# ACLARATORIA N°1

"PUESTA EN VALOR DEL CAMPAMENTO ZONA ESTE - 1° ETAPA 18° DISTRITO - CHACO"

**Referencia:** Aclaratoria N°1

PLANO: **Planta Carpintería**

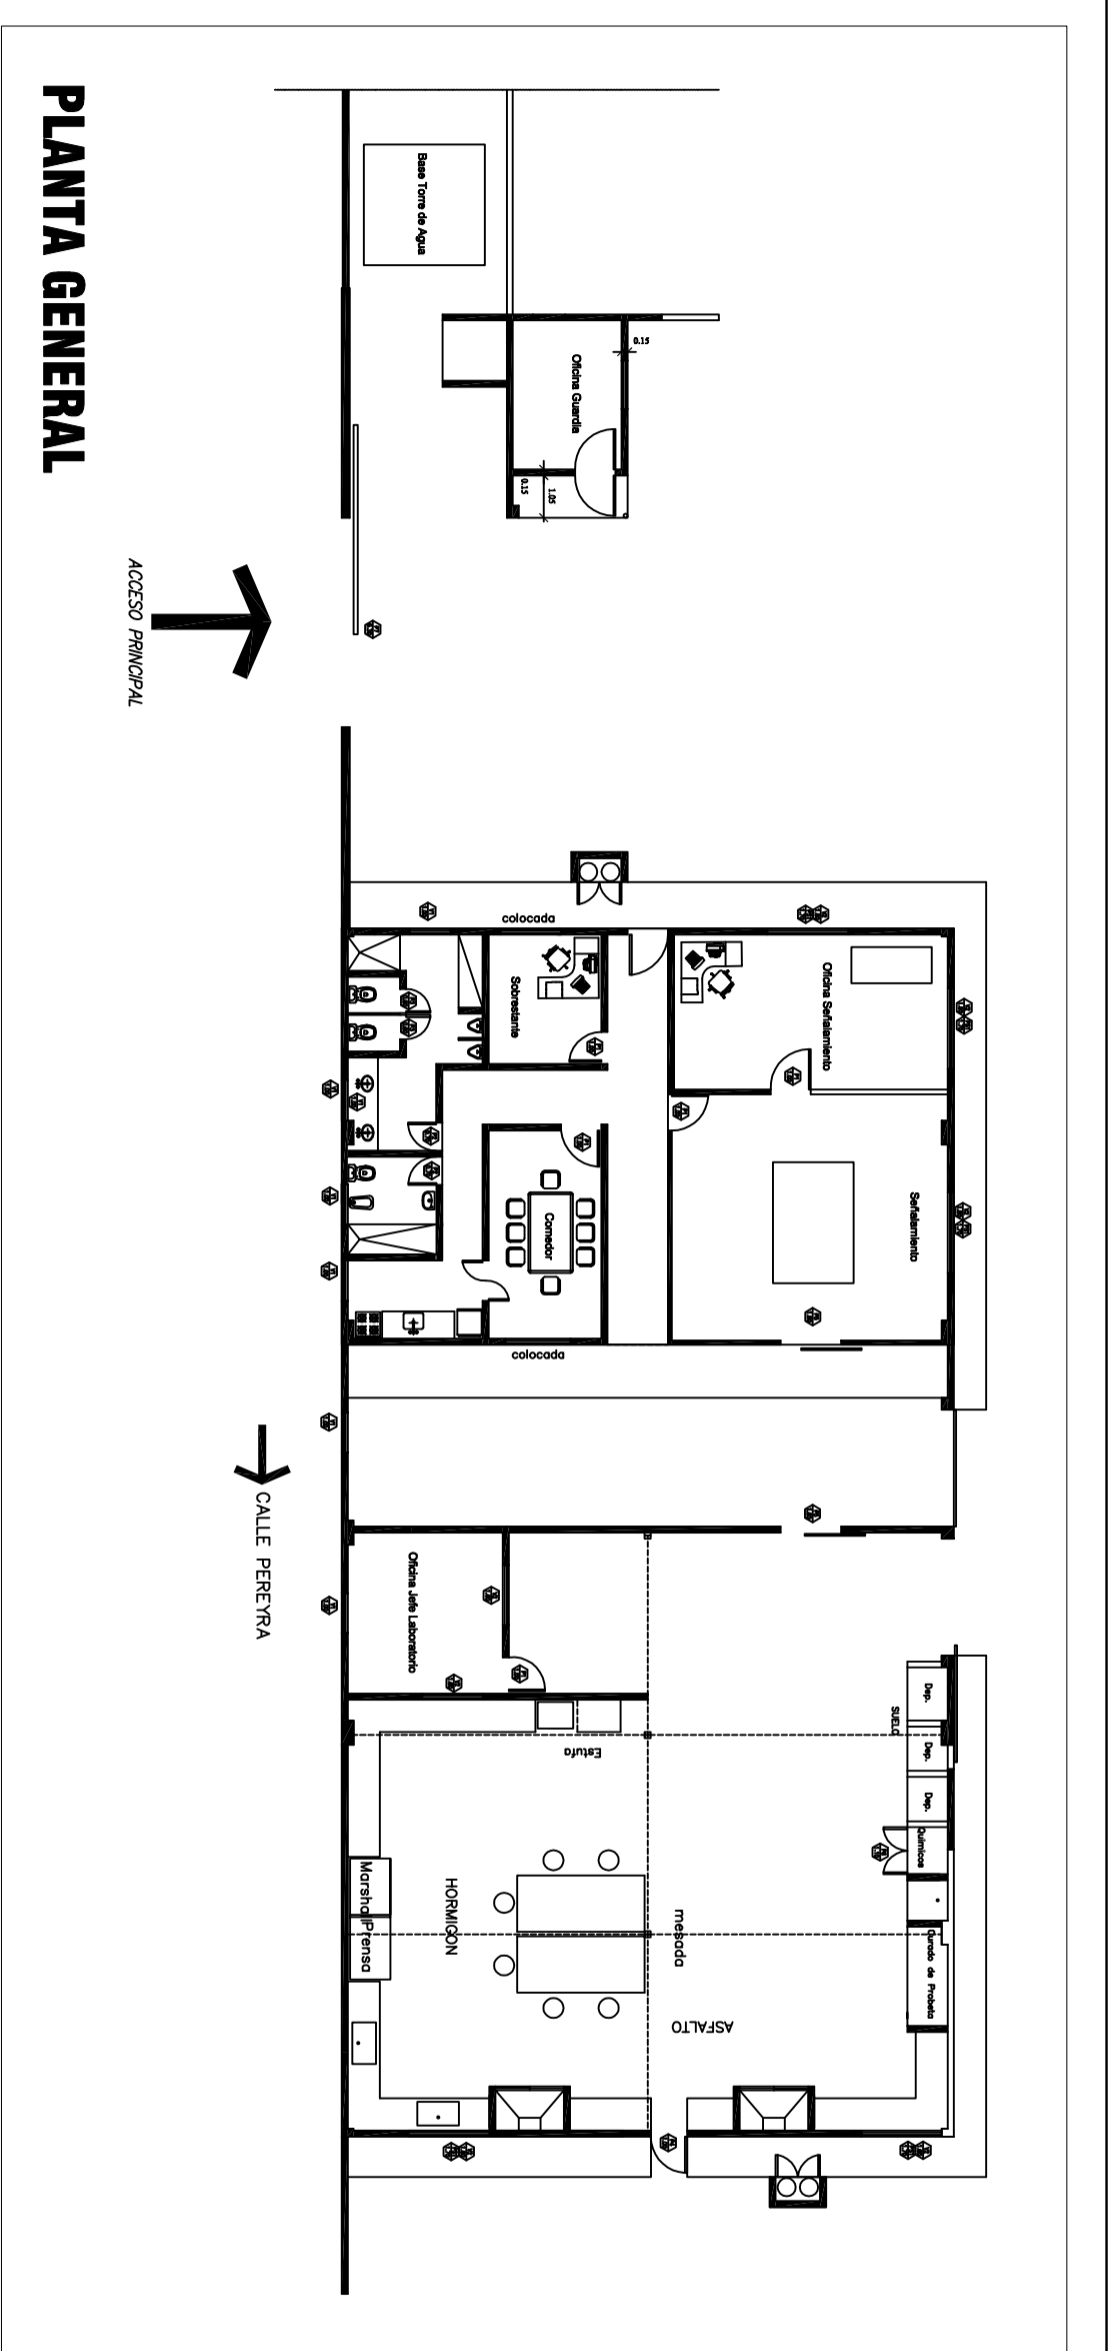
- Donde dice “Puerta Placa enchapada cedro, **U= 10**”, debe decir “...**U= 9**”.
- Donde dice “**Puerta chapa doble**” debe decir “**Puerta chapa corrediza**”.
- Se anula el renglón donde dice “**Portón corredizo de chapa con estructura de caño estructural**”.
- Donde dice “Ventiluz de aluminio corredizo (1,00x0,50), **U=5**” debe decir “...**U=6**”.
- Donde dice “Parasol de aluminio (1,70x1,10), **U=5**” debe decir “...**U= 6**”.
- Donde dice “Parasol de aluminio (1,10x0,60), **U=3**” debe decir “...**U= 6**”.
- Se elimina un renglón repetitivo que dice “**Reacondicionamiento de Ventana y Reja de Vigilancia**”.

Nota: se adjunta vista de plano.
